**Modulo per la presentazione delle osservazioni per i piani/programmi/progetti sottoposti a procedimenti di valutazione ambientale di competenza statale**

ID: Codice procedura (ID\_VIP/ID\_MATTM):10844

Impianto per la produzione di energia elettrica da fonte eolica, costituito da 6 aerogeneratori della potenza complessiva di 37,2 MW, un sistema di accumulo da 25 MW e relative opere connesse in località "Rempillo" nel comune di Pitigliano (GR).

## TESTO DELLE OSSERVAZIONI

**Immagine n. 4** Situazione di saturazione da impianti FER nella provincia di Viterbo. Non sono riportati gli impianti fotovoltaici e agrivoltaici che hanno inciso per buona parte nel cumulo di impianti FER per superare già nel 2023 gli obiettivi del PNIEC assegnati alla Regione Lazio per il 20230.

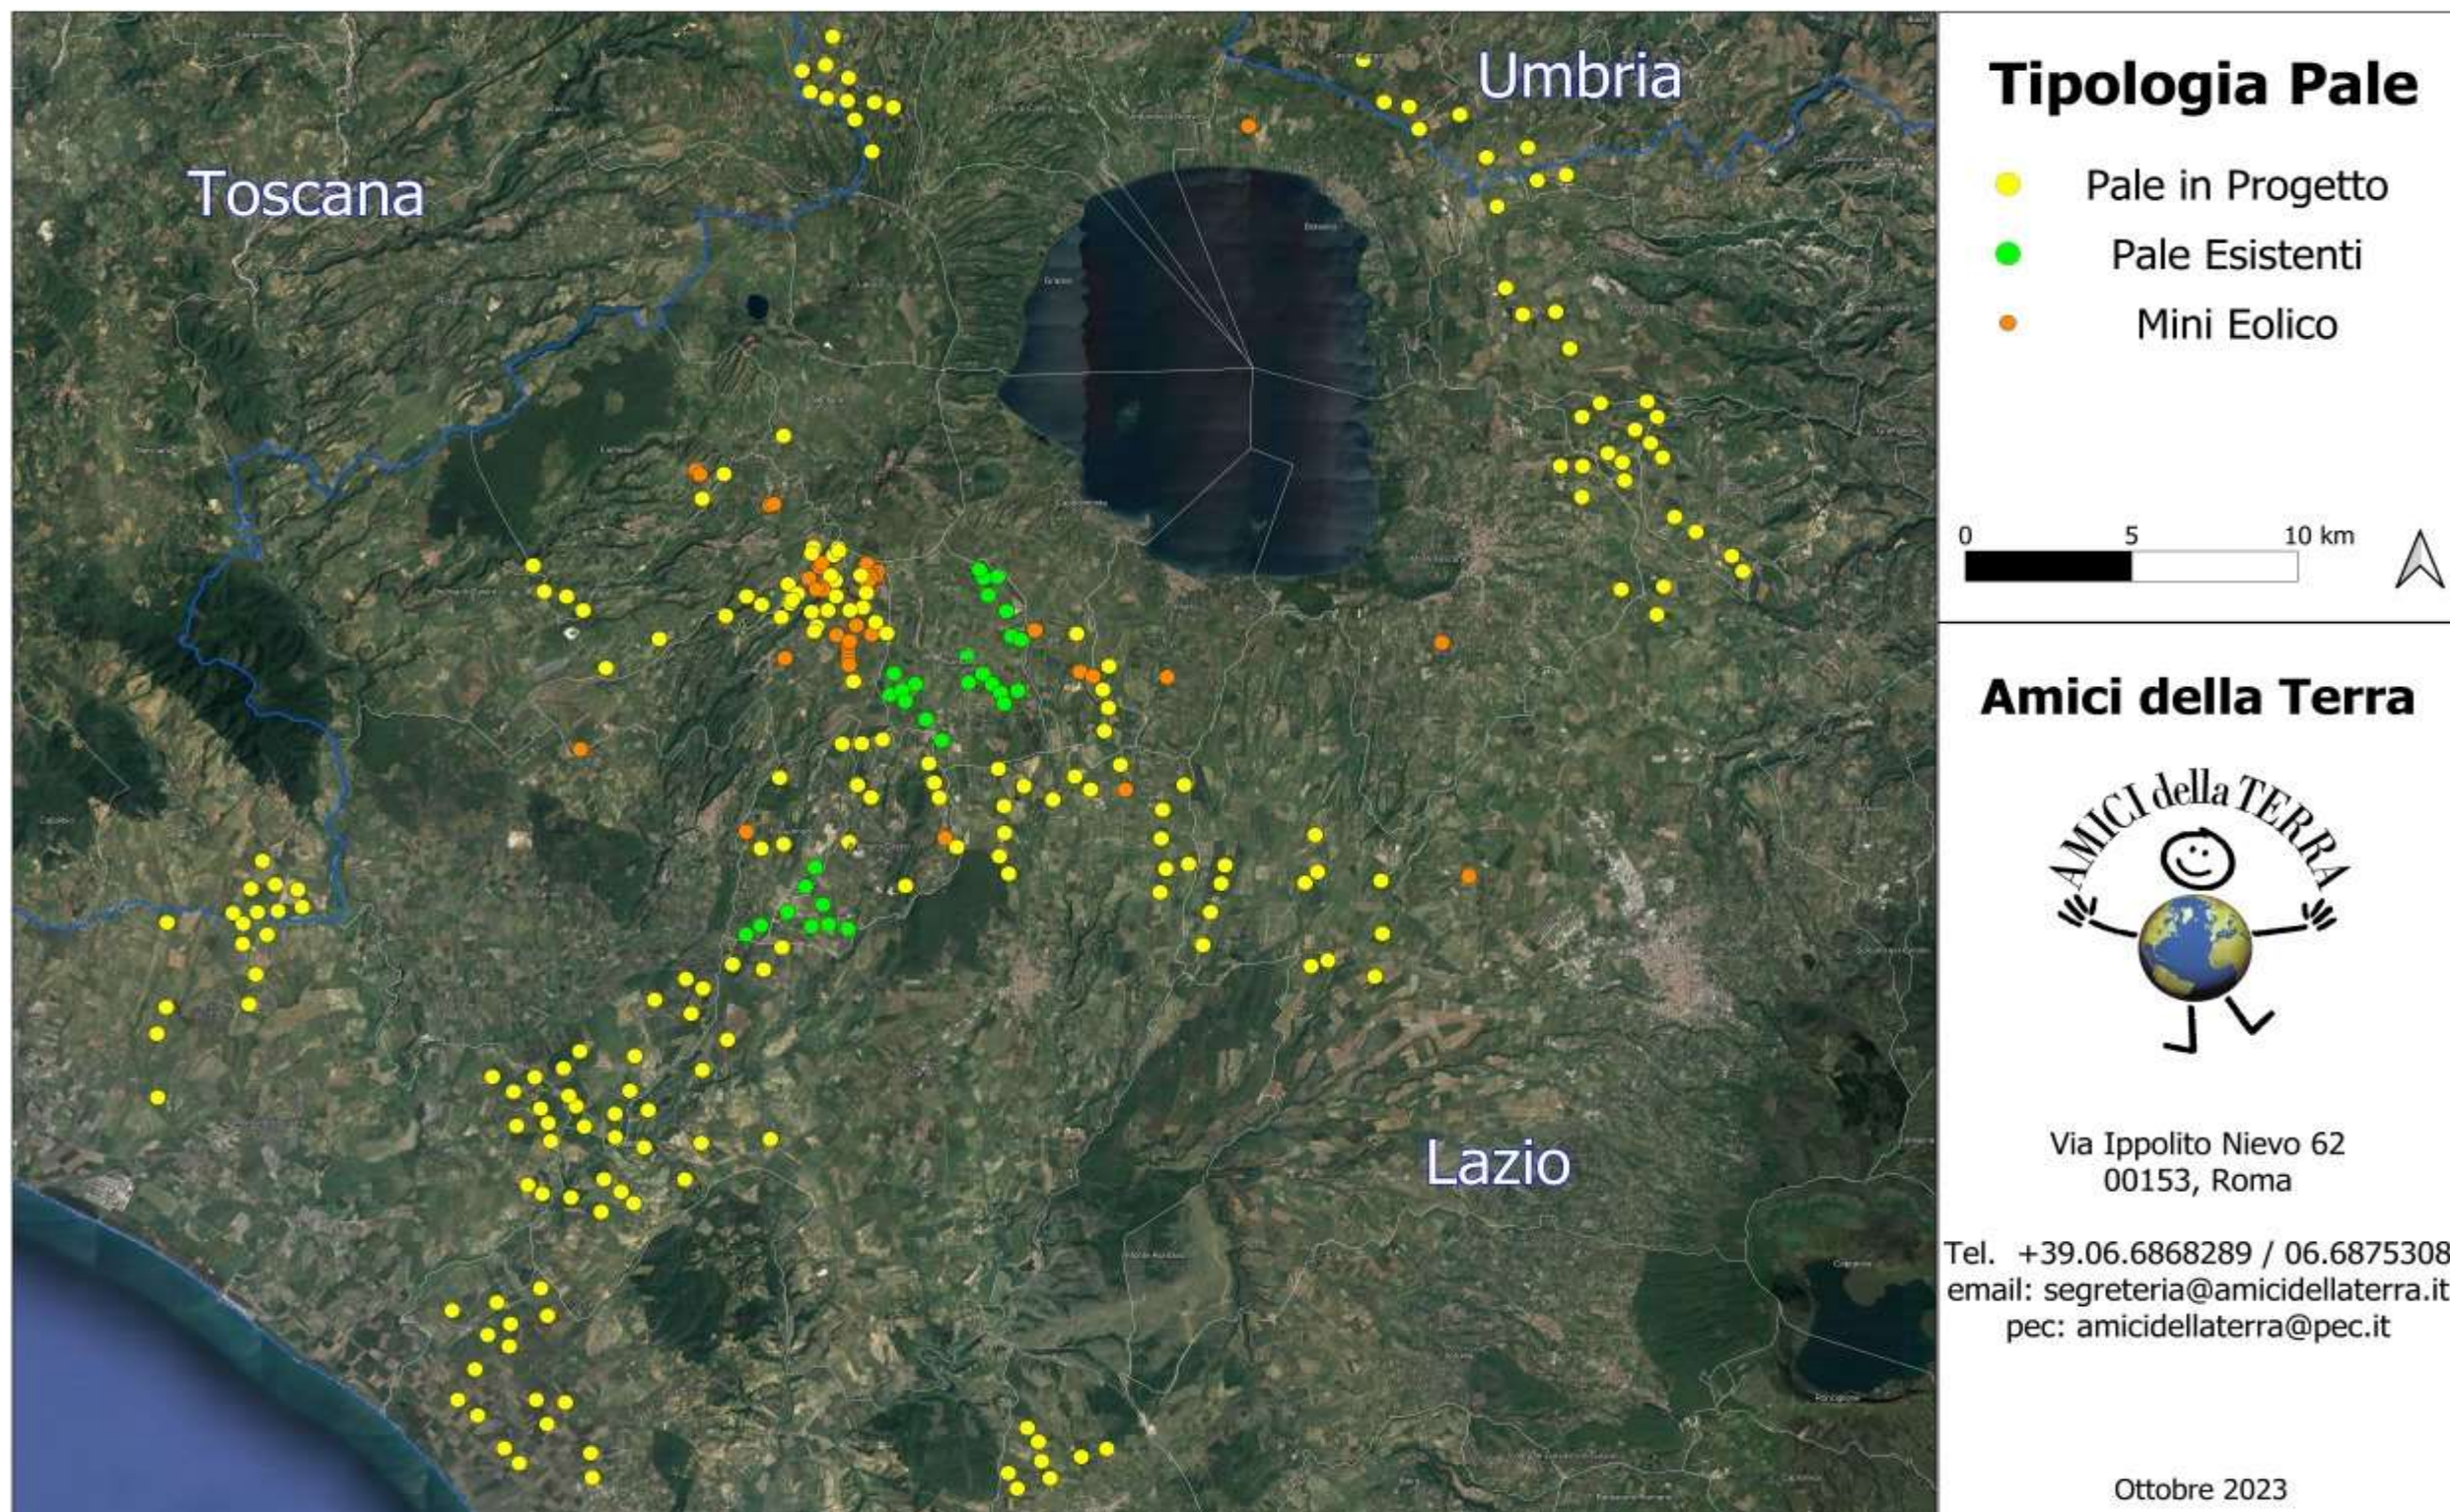
territori dei Comuni di Farnese, Valentano e Latera. La Regione Lazio nella Deliberazione di Giunta n. 171 del 12/05/2023 ha sancito che la Provincia di Viterbo ha già abbondantemente contribuito alla sua quota parte di produzione di energia elettrica assegnata dal Piano nazionale integrato Energia e Clima ( PNIEC) per il 2030. La Regione Lazio aveva raggiunto gli obiettivi già nel 2023. Infatti, nella D.G.R n. 171, la Regione ha:

immediate vicinanze ( a soli 100 metri i primi due aerogeneratori) oltre ad impattare sul territorio e sulle economie di tre Comuni del Lazio ( Farnese, Valentano e Latera) si trova nelle fasce di rispetto dei Beni di notevole interesse pubblico come si è evidenziate nelle Osservazioni nn. 1 e 2 e crea anche degli impatti negativi anche sui beni naturalistici come verrà dettagliato nell'Osservazione n. 4. Inoltre andrebbe a sommarsi al già enorme cumulo di impianti eolici e fotovoltaici e geotermici che già creano una elevata criticità ambientale nella provincia di Viterbo e interferiscono anche con il territorio toscano come si può vedere dalle immagini nn. 4 e 5 dell'Allegato n. 1.
